OGGETTO: Piano attuativo del Comparto ST5_P86 “Comparto commerciale e parcheggio di scambio via flaminia” tra statale n.3, località Forcolo e via Valeria Moriconi.
 Richiesta parere art. 89 D.P.R. 6 giugno 2001 n. 380 ed accertamenti art. 10 Legge Regionale Marche 23 novembre 2011 n. 22.

Richiesta documentazione integrativa

Oggetto: **FANO (PU). Variante al Piano Attuativo del Comparto ST5_P86 "comparto commerciale e parcheggio di scambio Via Flaminia" tra SS 3, Loc Forcolo e Via V. Moriconi. Conferenza di Servizi decisoria sincrona del 29/11/2023. Riavvio CdS per trasmissione integrazioni e richiesta parere.**

Piano attuativo per il Comparto ST5_P86 “*Comparto commerciale e parcheggio di scambio via Flaminia*” tra Statale n.3 in località Forcolo e via Valeria Moriconi, in Comune di Fano.

In allegato stralcio planimetrico con individuazione dell'attuale isola ecologica.

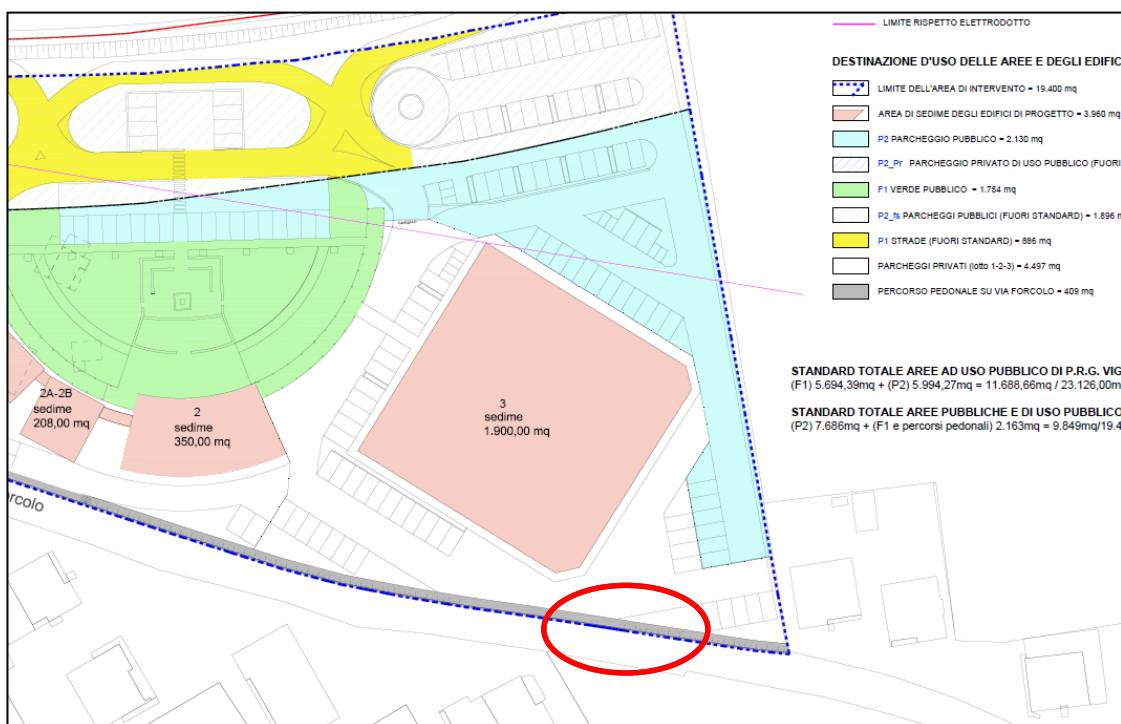
- non si evince come l'intervento proposto gestisca l'interferenza tra la realizzazione delle opere di mobilità dolce e l'isola ecologica n°578 posta in Via Forcolo,
- non sono previste nuove isole ecologiche stradali per la raccolta dei rifiuti urbani necessarie per l'incremento del numero delle varie utenze che usufruiranno dei locali/attività in progetto;
- non sono evidenziati spazi o aree a servizio dei nuovi locali commerciali, in particolare del nuovo supermercato, dove saranno ubicati i cassonetti per l'eventuale raccolta dei rifiuti urbani prodotti dalle suddette attività commerciali.

Per tutto quanto sopra lo scrivente ufficio esprime parere **NEGATIVO** al progetto presentato che dovrà quindi essere riformulato prevedendo tutti gli interventi necessari e finalizzati alla raccolta differenziata dei rifiuti.

In particolare si suggerisce quanto segue:

- garantire un adeguato numero di isole ecologiche stradali proporzionato e dimensionato in base al numero e alla categoria di tutte le nuove utenze previste;
- garantire il posizionamento delle isole ecologiche in maniera tale che il conferimento dei rifiuti da parte delle utenze, sicuro e il più lontano possibile dalla carreggiata stradale;

- progettare gli spazi funzionali destinati al posizionamento dei cassonetti prevedendo la realizzazione di un sottofondo stradale regolare e completo di segnaletica orizzontale di delimitazione degli spazi occupati;
- garantire una viabilità, con riferimento a spazi di transito e raggi di curvatura adeguata al transito e manovrabilità dei mezzi del tipo a monoperatore a carico laterale da 26 m³;
- evitare qualsiasi interferenza tra i mezzi operativi di Aset e le utenze dei percorsi ciclo/pedonali durante le fasi della raccolta ed il sollevamento dei cassonetti stradali (ad esempio nel caso di mantenimento dell'attuale posizione dell'isola ecologica, prevedere comunque la collocazione dei cassonetti tra la carreggiata stradale e il percorso pedonale, consentendo il conferimento dei rifiuti lato marciapiede);
